福島第一原子力発電所 特定原子力施設に係る実施計画変更比較表（第Ⅱ章 2.5 汚染水処理設備等）

図-1 汚染水処理設備等の全体概要図（1/2）

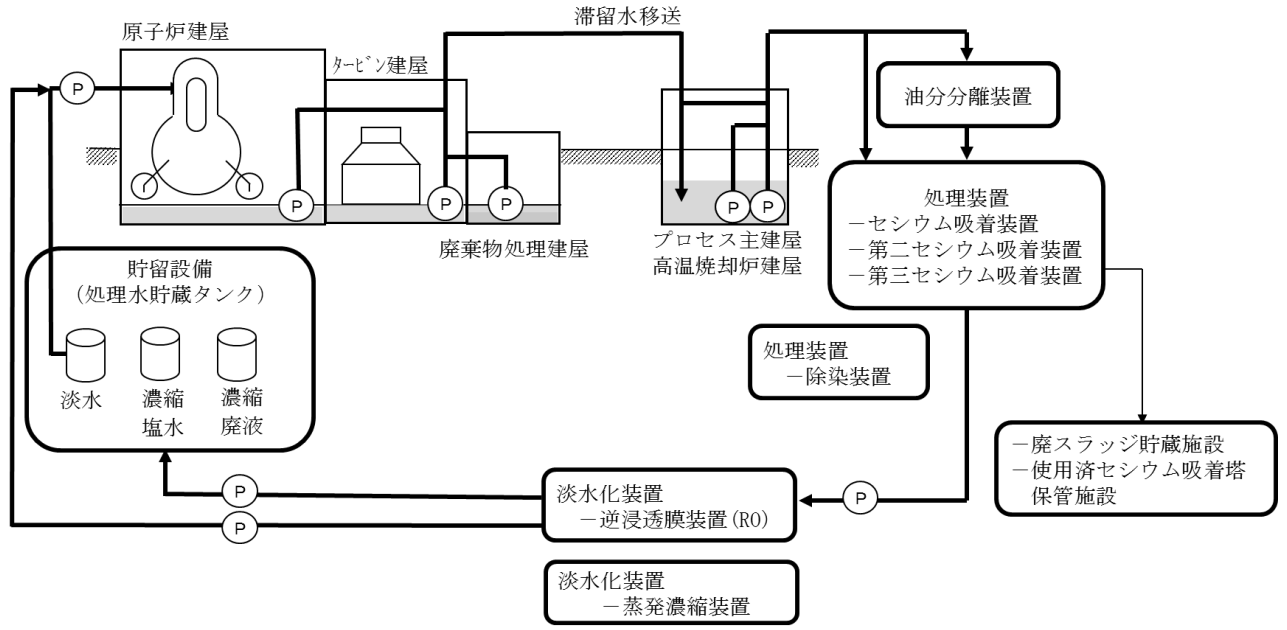
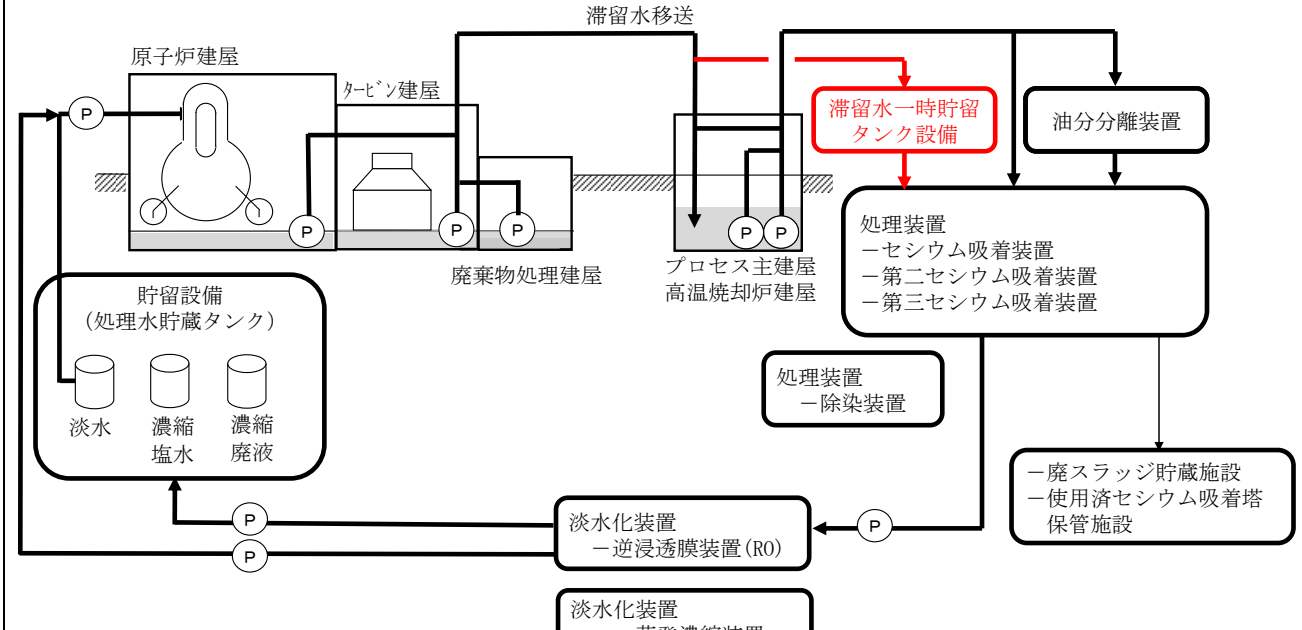
滞留水一時貯留タンク設備の設置に伴う図の変更

図-3 処理装置 (セシウム吸着装置, 第二セシウム吸着装置, 第三セシウム吸着装置, 除染装置) の系統構成図 (1/2)

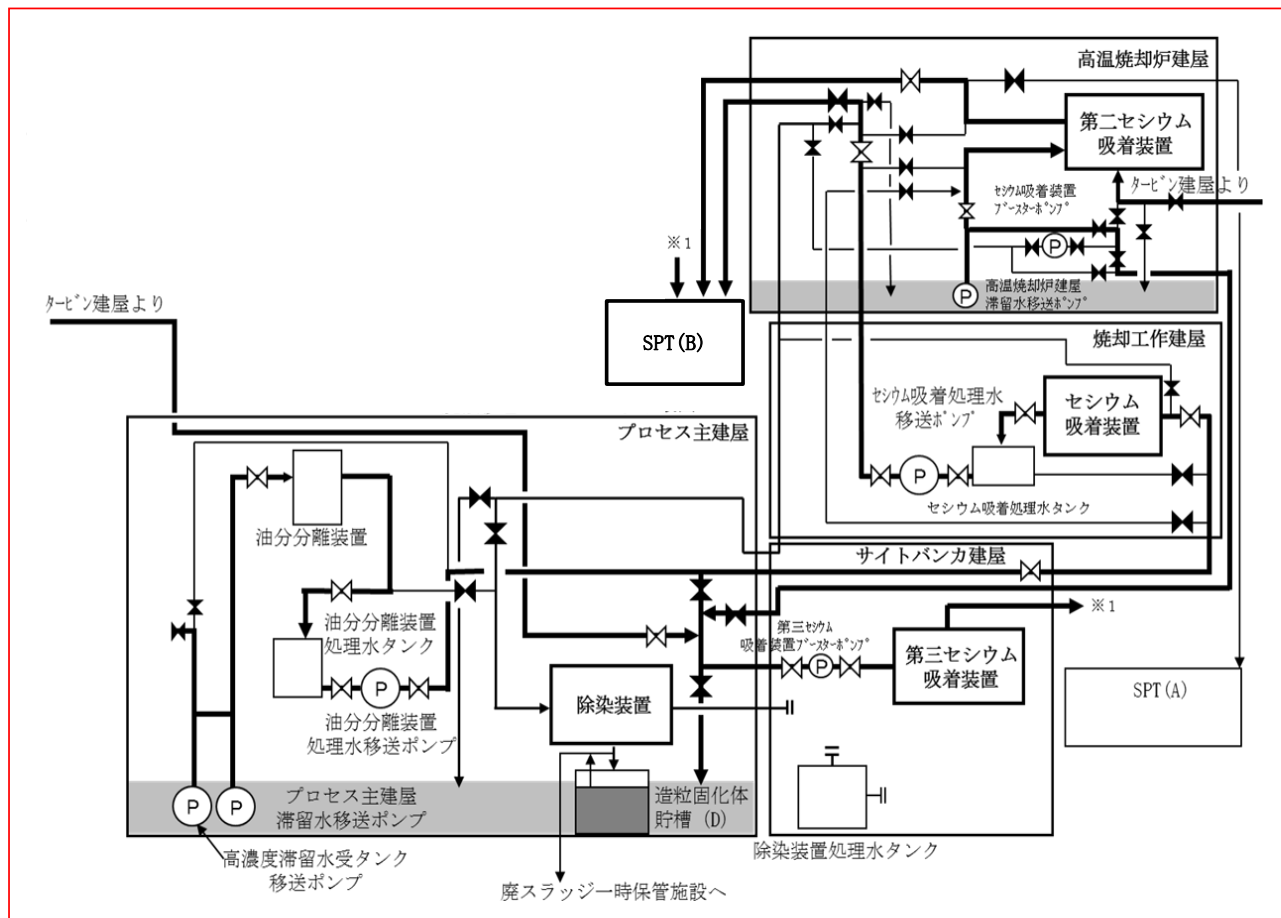
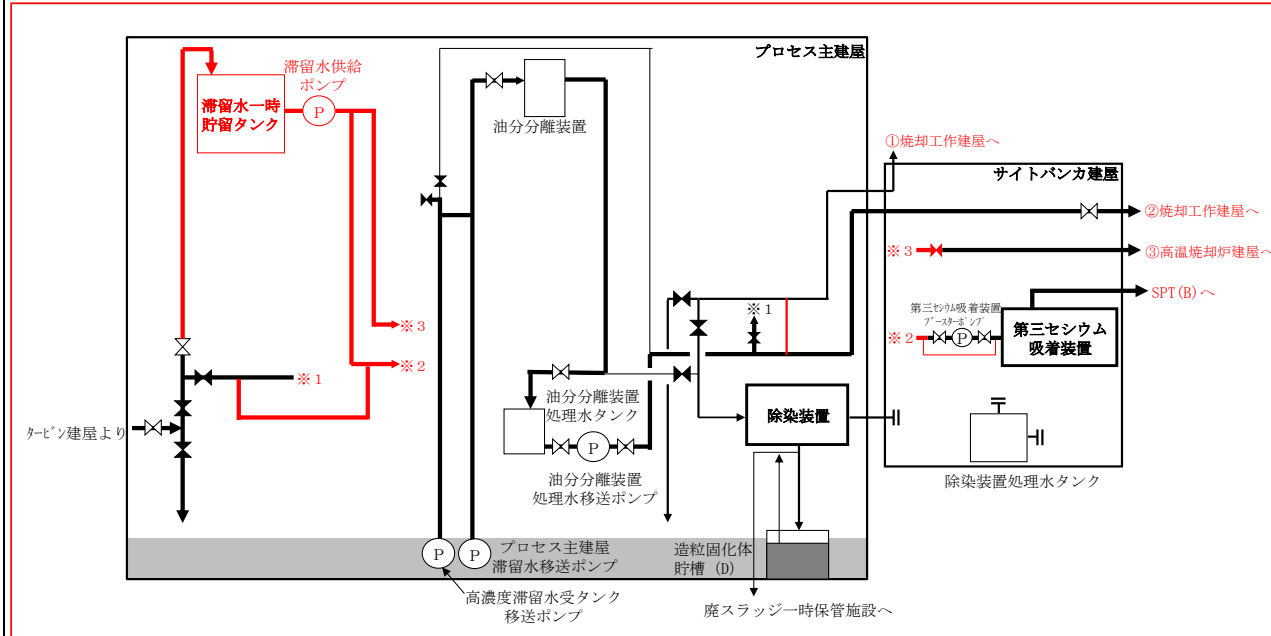
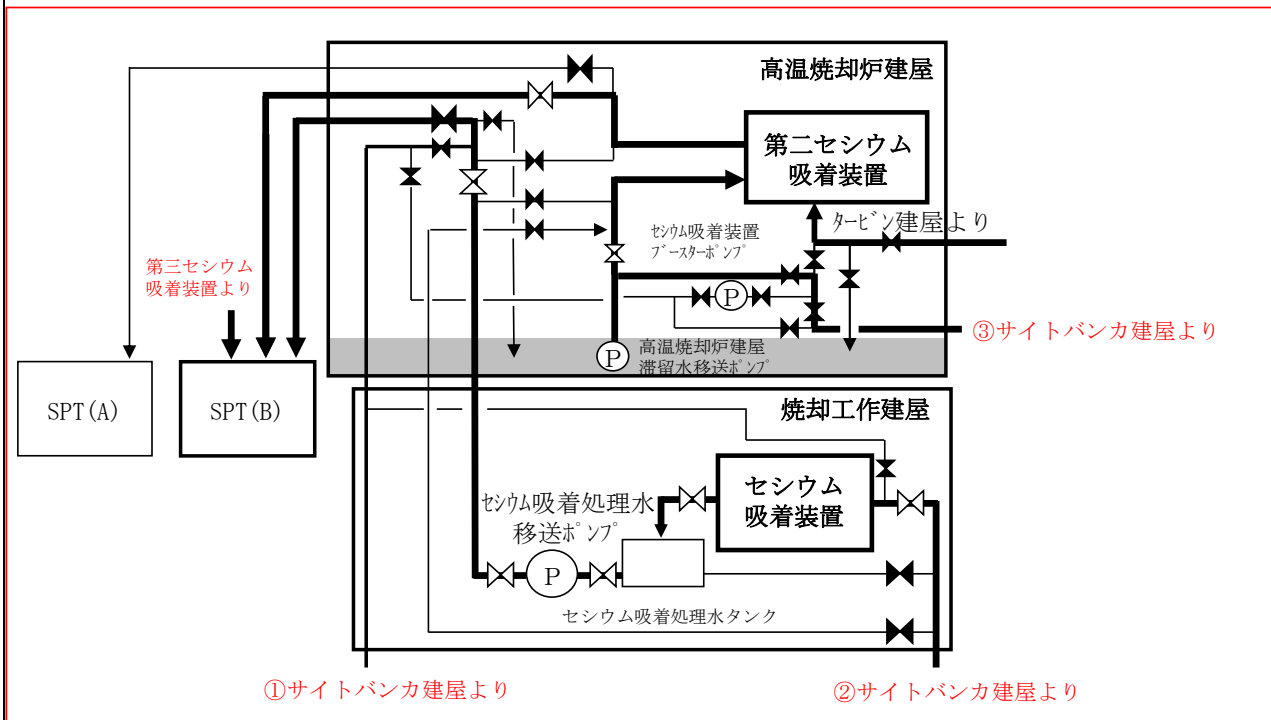
滞留水一時貯留タンク設備の設置に伴う図の変更, 図の分割

| 変更前                                    | 変更後                                    | 変更理由                          |
|--|--|-------------------------------|
| <p>図-3 直送設備の範囲図 (第二セシウム吸着装置の系統構成図)</p> | <p>図-3 直送設備の範囲図 (第二セシウム吸着装置の系統構成図)</p> |                               |

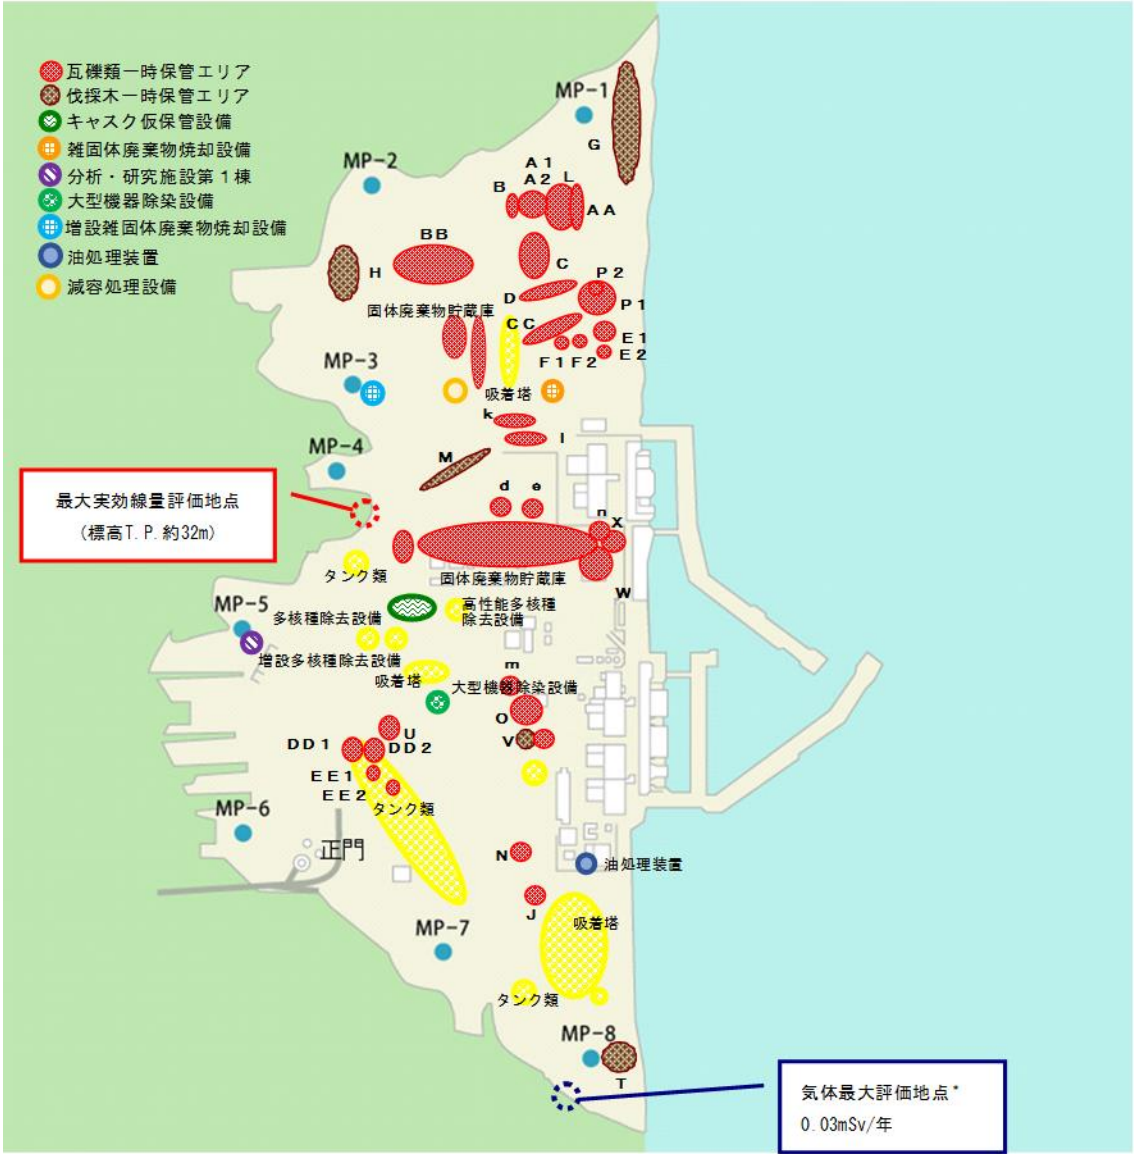
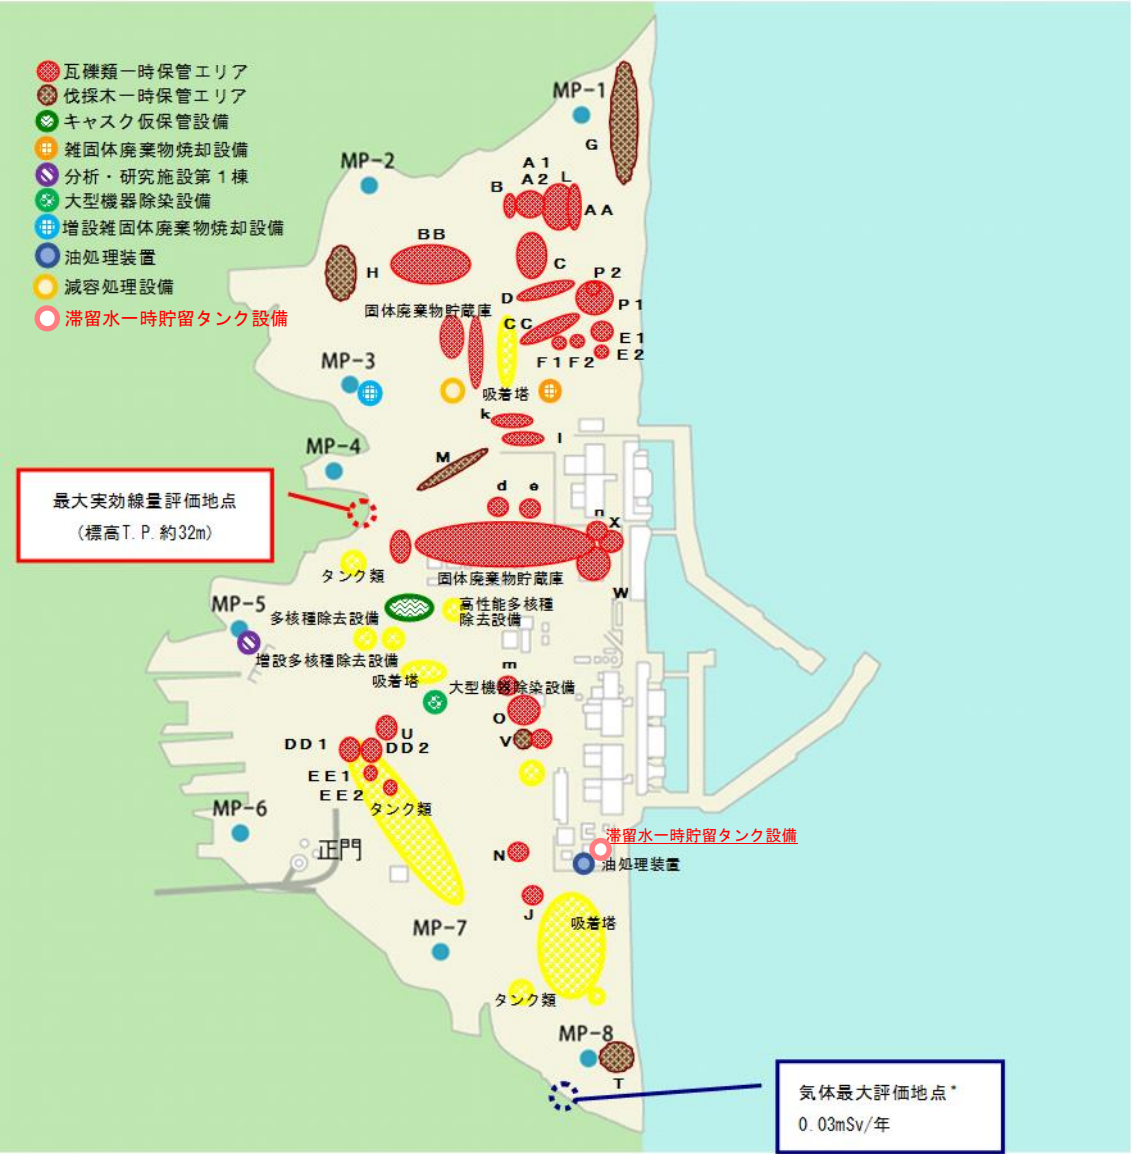
| 変更前                                    | 変更後                                    | 変更理由                          |
|--|--|-------------------------------|
|  |  | <p>滞留水一時貯留タンク設備の設置に伴う図の変更</p> |
